VYSVĚTLENÍ ZADÁVACÍCH PODMÍNEK č. 4

Název veřejné zakázky	Stavební úpravy domu čp. 1083, ul. Těšínská na sídlo městské policie
Číslo veřejné zakázky	P21V00000051
Předmět veřejné zakázky	stavební práce
Kategorie dle předp. hodnoty	podlimitní
Druh zadávacího řízení	otevřené řízení

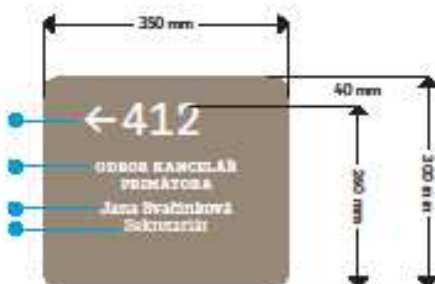
Z odpovědi nevyplývá, jaké budou piktogramy.

- **O jaké piktogramy půjde?**
- **Z jakého materiálu piktogramy budou?**
- **Jak budou piktogramy velké? Jaká bude montáž? Lepení nebo**

Jedná se o piktogramy - rozměry: š. 350 x v. 300 mm, tl. 5 mm, kulaté rohy r = 40 mm

- materiál: mléčné plexisklo

- uchycení: ve čtyřech bodech na mechanické kotvení s distančníkem

- materiál polep: řezaná samolepící fólie v světlé modré barvě, RAL 5011 u tabulek v exteriéru, RAL 5012 u tabulek v interiéru.

- Tabac Slab Medium 180 b, tabulkové číslovky, odsazení následujícího textu 25 mm
- Tabac Slab SemiBold 65 b, kapitálky, mezinakové proložení +45 jednotek, řádkový proklad 70 b, odsazení následujícího textu 10 mm
- Tabac Slab SemiBold 65 b, řádkový proklad 75 b
- Tabac Slab Regular 65 b, řádkový proklad 75 b

Přesné popisy - texty jednotlivých piktogramů budou upřesněny investorem při realizaci.
